EXPEDIENTE N° : 2353-2017-OEFA/DFSAI/PAS
ADMINISTRADO : PETROBRAS ENERGÍA PERÚ S.A.
(Ahora, CNPC Perú S.A.¹)
UNIDAD PRODUCTIVA : LOTE X
UBICACIÓN : DISTRITO DEL ALTO, PROVINCIA DE TALARA,
DEPARTAMENTO DE PIURA
SECTOR : HIDROCARBUROS LÍQUIDOS
H.T 2016 I01-53220

Lima, 31 JUL. 2018

VISTOS: El Informe Final de Instrucción N° 1002-2018-OEFA/DFAI/SFEM del 22 de junio del 2018, el escrito de descargos del 17 de julio del 2018 presentado por Petrobras Energía Perú S.A. – ahora, CNPC Perú S.A. – (en lo sucesivo, CNPC), y, demás actuados en el expediente;

**Gráfico N° 2: Hallazgo N° 88**

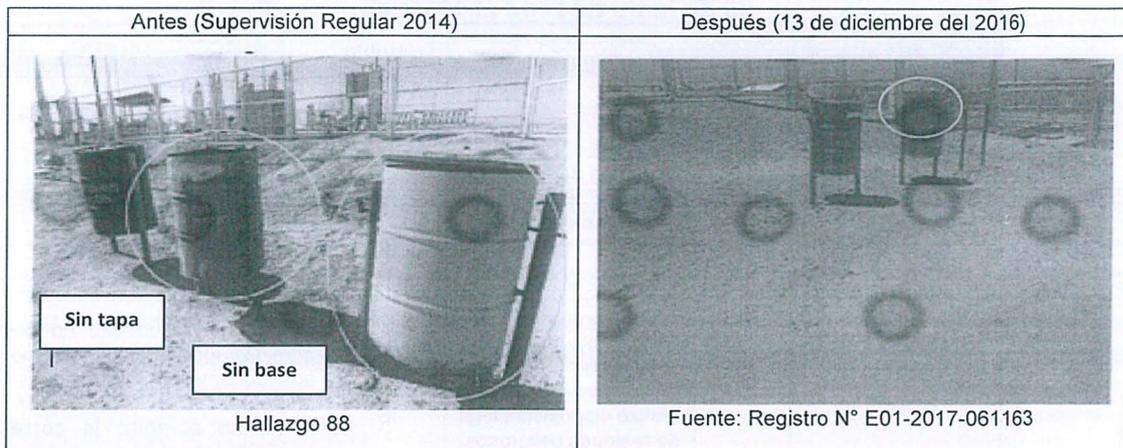
75	Batería Ballena 35 (BA-35)	-	Bolsa de polietileno con tierra y arena.	75
247	Batería Taiman 28 (ETA-28)	-	Residuos de construcción de diferente dimensión.	247
Contenedores para residuos deteriorados, sin rótulo, tapa y color diferente al residuo que contienen				
87, 88 y 89	Batería Carrizo 16 (CA-16), 17 (CA-17) y 20 (CA-20)	-	Cilindro sin tapa, sin rótulo, sin base.	87, 88.1 al 88.2 y 89
215, 216, 217, 218, 219 y 220	Batería Taiman 24 (TA-24), 29 (TA-29), 25 (TA-25), 31 (TA-31), 27 (TA-27) y 28 (TA-28)	-	Cilindros rotulados, en mal estado, sin tapa, en proceso de corrosión e inadecuada segregación de residuos.	215 al 220
221, 222 y 223	Batería Peña Negra 30 (PN-30), 33 (PN-33), 32 (PN-32).	-		221 al 223
246	Batería Taiman 28 (TA-28) Batería Ballena 35 (BA-35) Batería Peña Negra 30 (PN-30)	- - -		Los contenedores rebasan la capacidad de almacenamiento, no cuentan con tapa y las existentes se encuentran rotas.

Gráfico N° 3: Análisis de los Hallazgos 83 y 266

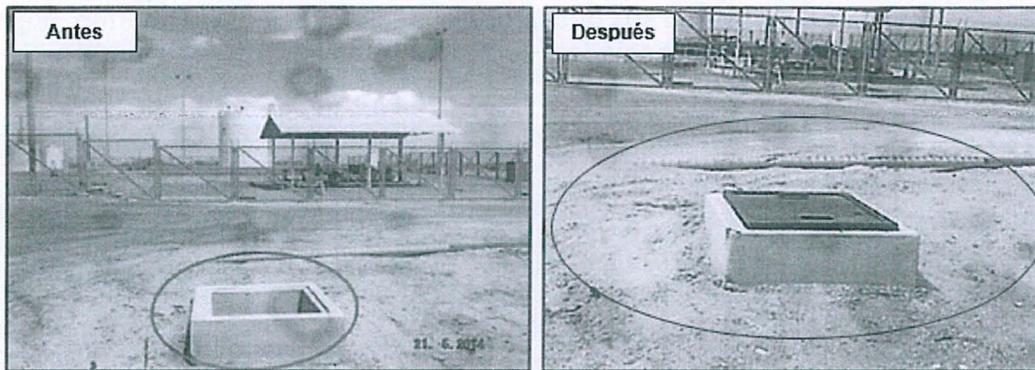
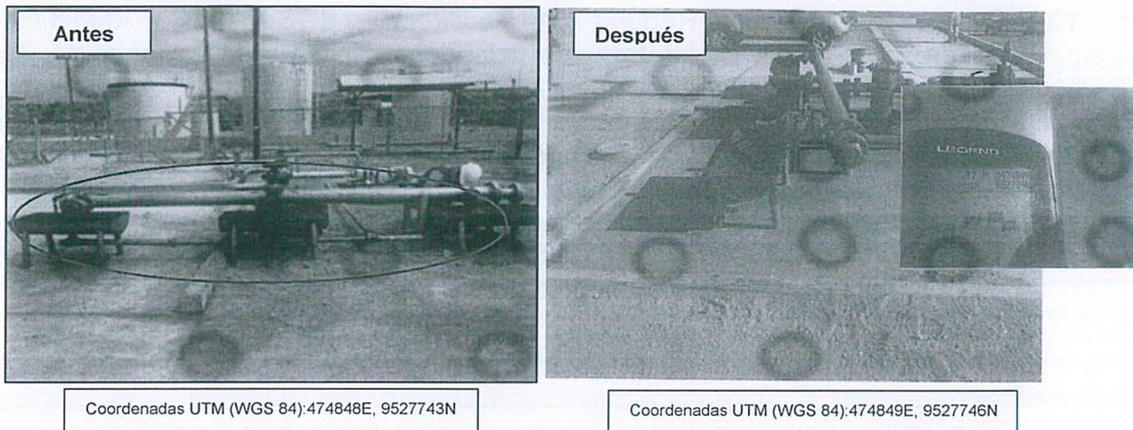
128. Respecto de los hallazgos 83 y 266, CNPC adjuntó registros fotográficos y señaló que el 12 de setiembre del 2014 instaló una tapa en la poza de concreto y retiró la rejilla e instalación de la tapa, respectivamente.
129. Adicionalmente, de la revisión de los actuados en el expediente, se aprecia que mediante cartas N° CNPC-APLX-OP-210-2015⁷³, CNPC-APLX-OP-220-2015⁷⁴ y CNPC-APLX-OP-227-2015⁷⁵, en absolución al Acta de Supervisión, CNPC remitió registros fotográficos de las actividades realizadas respecto de los hallazgos 83, 84, 266 y 267, de acuerdo con lo siguiente:

130. Como se puede apreciar, el administrado colocó la tapa en (i) la cámara de drenaje de petróleo crudo de la Planta de tratamiento de efluentes de Carrizo; y (ii) en el pozo de concreto de la Batería Carrizo 20 (CA-20) antes del inicio del PAS. Estas acciones coinciden con lo señalado en sus escritos de descargos.
131. En ese sentido, en aplicación del literal f) del numeral 1 del artículo 255° del TUO

Gráficos N° 4: Vista del área estanca de los tanques N° 4 y 6 de la Planta de Tratamiento de Crudo de Carrizo en el Lote X

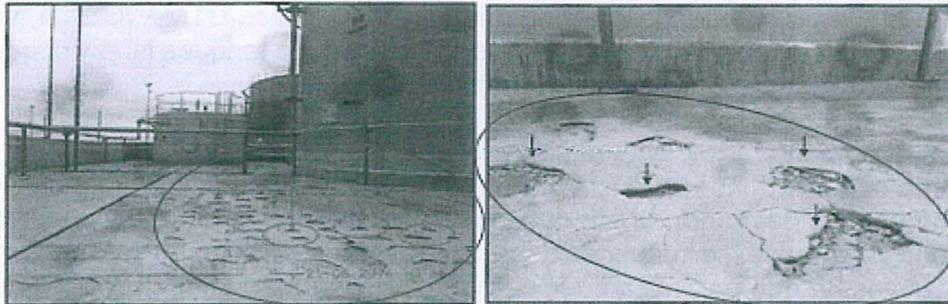
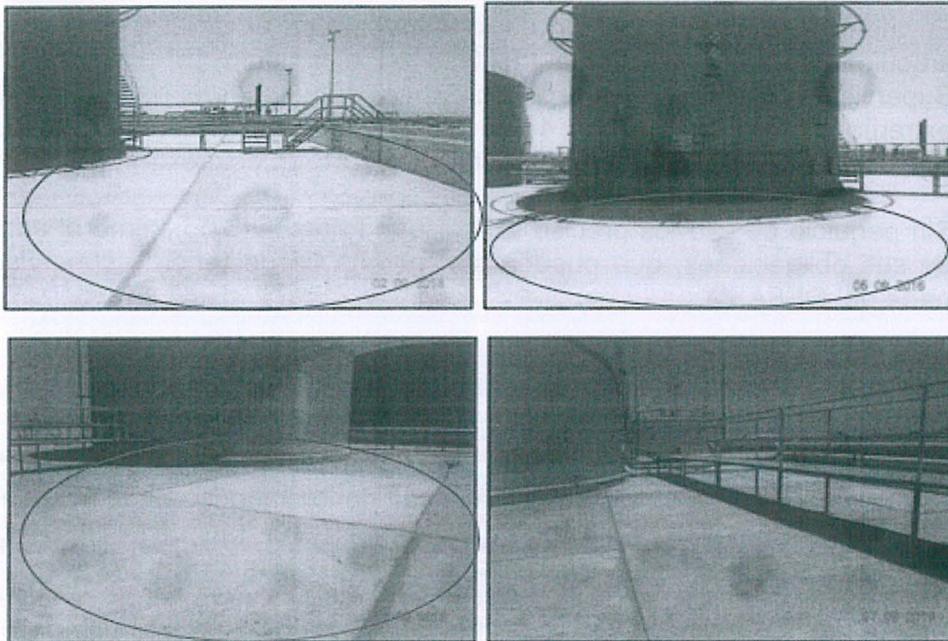
- 141. De la revisión del expediente, se verifica que mediante la carta N° CNPC-APLX-OP-230-2015⁷⁹ del 6 de abril de 2015, el administrado señaló que el cumplimiento de los hallazgos 79, 263 y 264 se encontraba programado para el año 2015. Respecto de los hallazgos 259, 260, 261 y 262, su cumplimiento se encontraba programado para el año 2016.
- 142. Sin embargo, en el Anexo N°6, que contiene registros fotográficos de la Planta de tratamiento de crudo de Carrizo, se advierte que el administrado remitió imágenes del área estanca donde se ubican los tanques N° 4 y 6 en la Planta de tratamiento de crudo de Carrizo, correspondiente al hallazgo 259, conforme lo siguiente:

149. Por lo expuesto, ha quedado acreditado que CNPC no impermeabilizó las áreas estancas de las siguientes instalaciones del Lote X: Tanques de las Bateria OR-11; Tanques N° 2 y 3, el desalador y free wáter de la Planta de Tratamiento de Crudo del Yacimiento Carrizo; Tanque N° 202 de la Estación de Bombeo N° 951; Tanques de almacenamiento de la Bateria CE-10 y Tanques N° 1, 2, 3, 4 y 5 del Laboratorio el Alto. Dicha conducta configura la infracción imputada en el numeral 5 de la Tabla N° 6 de la Resolución Subdirectoral 2; **por lo que corresponde declarar la responsabilidad del administrado en este extremo.**

Gráficos N° 6: Zonas donde se depositaron detritos de perforación sobre suelo en el Lote X

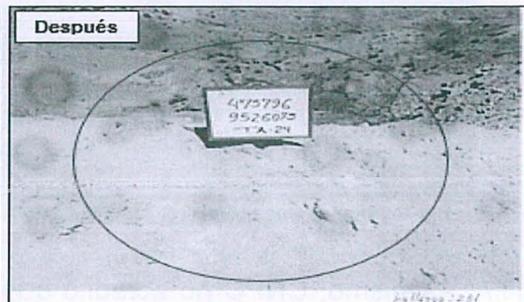
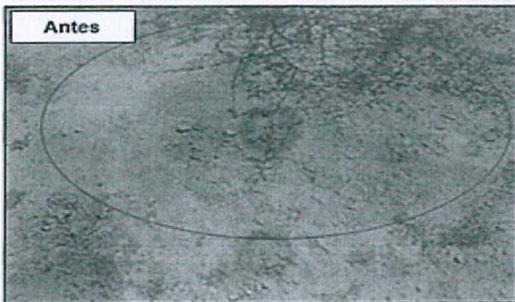
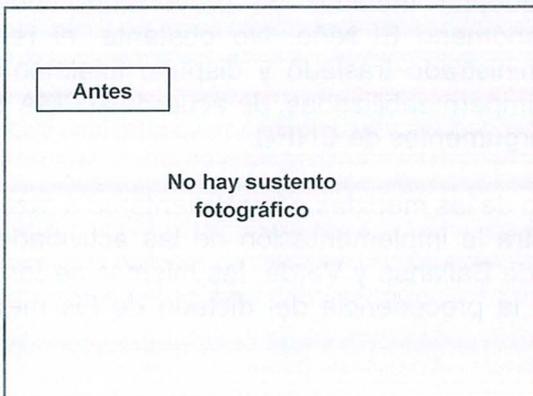
El hecho detectado corresponde al Hallazgo N° X del Informe Técnico Acusatorio y del Informe de Supervisión. Respecto de los hallazgos 85 y 258 contenidos en el Hallazgo X del informe de Supervisión, no serán analizados como parte del presente hecho imputado; toda vez que refieren a la impermeabilización de áreas de manifold, e instalación de trampas lanzadoras y receptoras, las cuales han sido imputadas dentro del hecho imputado N° 2 y 8, respectivamente.

Gráfico N° 9: Vista de los suelos erosionados presentadas por CNPC

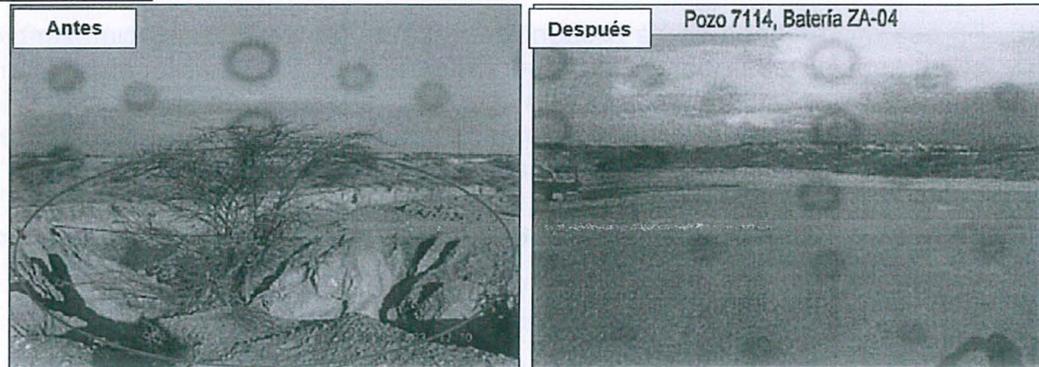
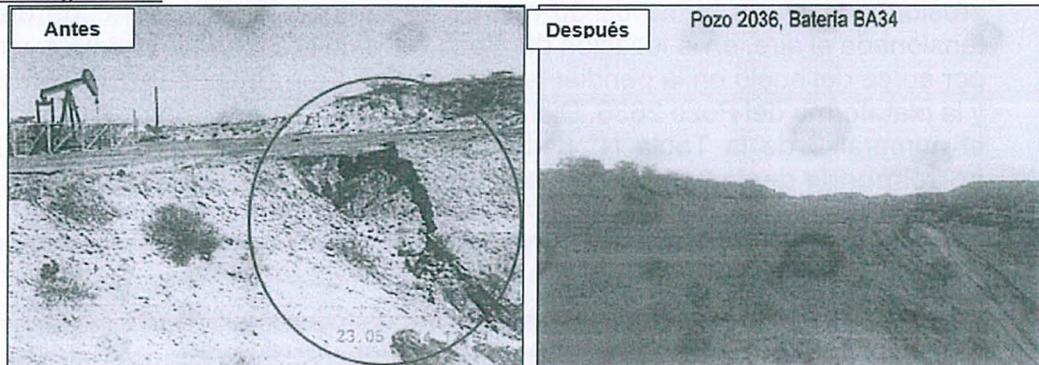
212. Sobre el particular, de la revisión de las cartas N° CNPC-APLX-OP-227-2015 y N° CNPC-APLX-OP-230-2015, se advierte que el administrado remitió imágenes de dos (2) zonas que no presentan erosión en el suelo. Asimismo, señaló que corresponden a las zonas cercana a los pozos 7114 y 2636, tal como se muestra a continuación:

213. De los registros fotográficos presentados, se advierte que el suelo no se encuentra erosionado. Sin embargo, no se observa la fecha⁹⁸ ni ubicación en coordenadas UTM WGS 84 del lugar al que corresponden dichas imágenes, por lo que no se cuenta con certeza sobre la correspondencia de las mismas con las zonas cercanas a los pozos 7114 y 2636 detectadas en la Supervisión Regular 2014.
